島根原子力発電所第2号機 審査資料	
資料番号	NS2-補-027-10-25 改 02
提出年月日	2023年2月20日

機器・配管系の設備の既工認からの構造変更について

1. 機器・配管系の設備の既工認からの構造変更について

添付図 25. 制御棒貯蔵ハンガ (波及的影響を及ぼすおそれのある設備)

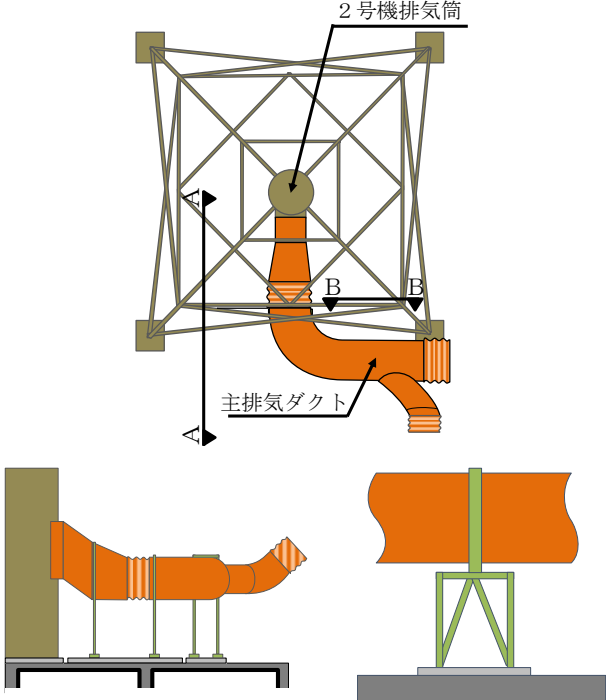
変更前	変更後	備考
 <p>(平面図)</p> <p>(正面図)</p> <p>(側面図)</p>		<p>備考</p> <p>制御棒落下防止を目的とし、治具を追設</p>
